Dotyczy: postępowania o udzielenie zamówienia publicznego w trybie przetargu nieograniczonego na „Przebudowę świetlicy wiejskiej w miejscowości Klonowo wraz z zakupem wyposażenia oraz zagospodarowaniem terenu przyległego”

W Y J A Ś N I E N I E

TREŚCI SPECYFIKACJI ISTOTNYCH WARUNKÓW ZAMÓWIENIA

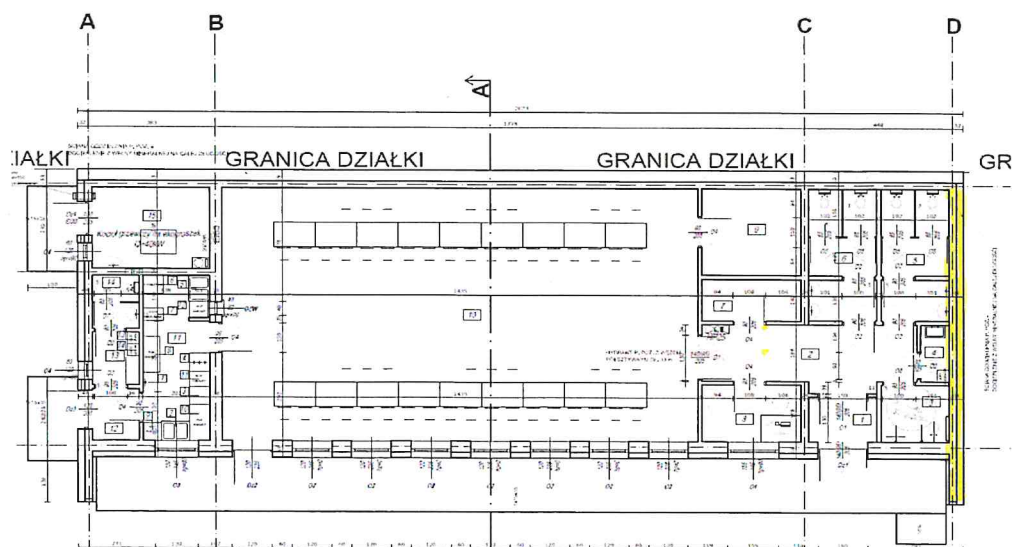
Pytanie nr 5:

Która pozycja w przedmiarach dotyczy izolacji ścian fundamentowych Styrodurem XPS gr. 20 cm?

Odpowiedź:

Zamawiający informuje, że ścianka zaznaczona kolorem żółtym ma zostać ocieplona Styrodurem XPS gr. 20 - Należy bezwzględnie ofertę uzupełnić o tą pozycję.

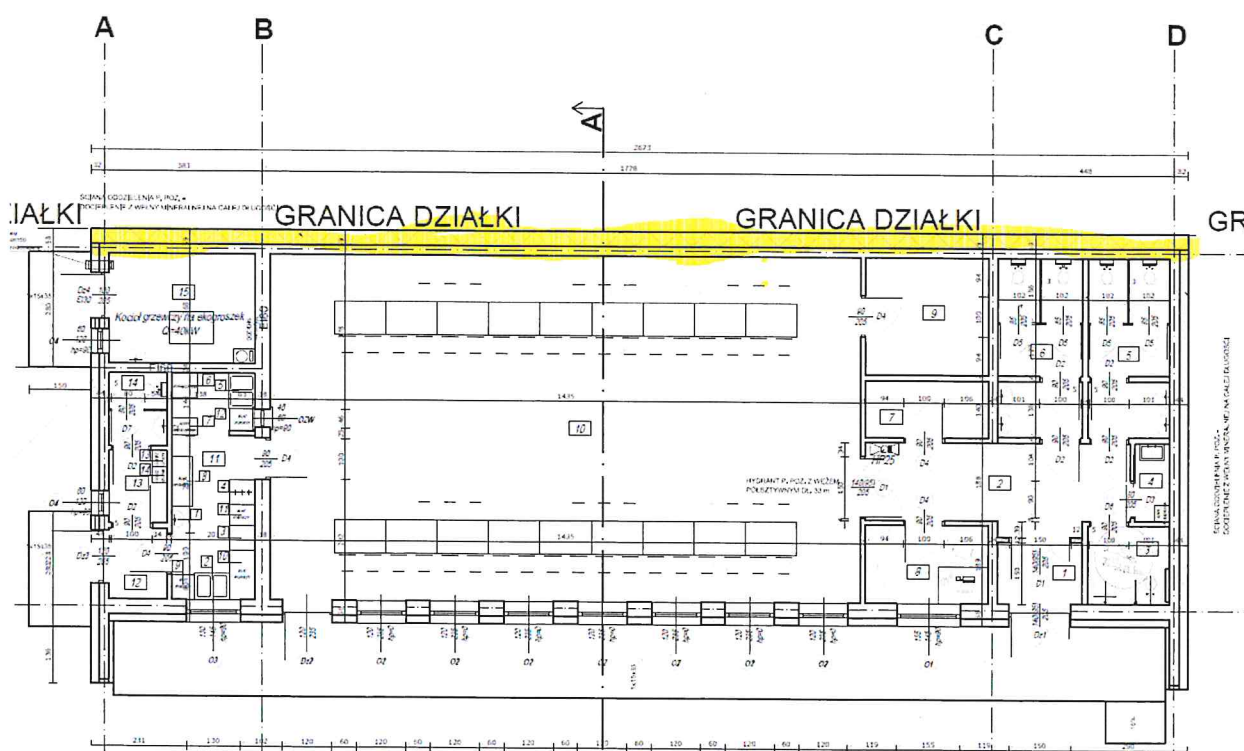
Pytanie nr 6:

Która pozycja w przedmiarach dotyczy izolacji ścian fundamentowych Styrodurem XPS gr. 35 cm?

Zamawiający informuje, że ścianka zaznaczona kolorem żółtym ma zostać ocieplona Styrodurem XPS gr. 35 - Należy bezwzględnie ofertę uzupełnić o tą pozycję.
